### Paragraaf 3.3.1 Werking van de mijnbouwinstallatie

### Configuratie van de putten in de ondergrond

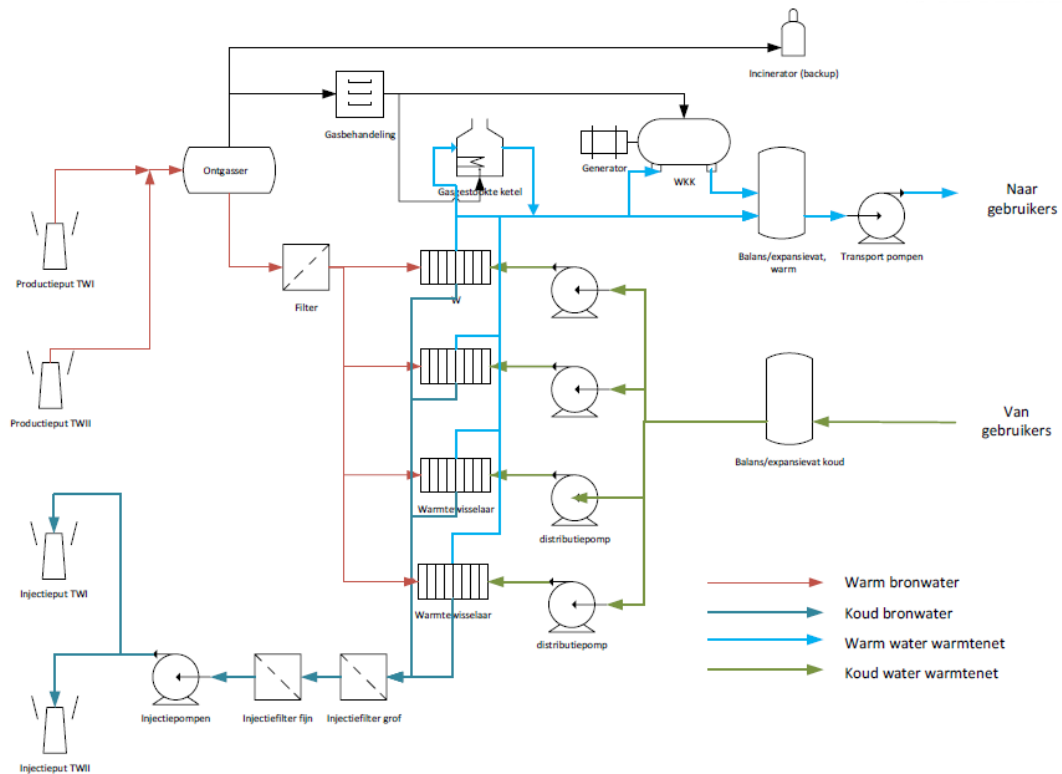
In deze paragraaf stelt aanvrager dat TWL-2 (GT-03 en GT-04) geïntegreerd wordt met TWL-1 (GT-01 en GT-02). Dit volgt ook uit de schematische weergave van de installatie in Figuur 8 (Figuur 1 in deze tekst). Aanvrager stelt dat het productiewater van beide productieputten in de ontgasser gecombineerd wordt en vervolgens als één stroom door de warmtewisselaars gaat. Vervolgens wordt het water na de injectiepompen naar ratio van de productiedebieten verdeeld over de twee injectieputten.

- *Kan de aanvrager bevestigen dat TWL-02 volledig geïntegreerd wordt in TWL-01 en dat er in werkelijkheid een geothermisch kwartet ontstaat in plaats van twee onafhankelijke doubletten?*
- *Trias Westland bevestigt dat TWL-02 volledig wordt geïntegreerd in TWL-01 zodanig dat er inderdaad sprake zal zijn van een geothermisch kwartet.*
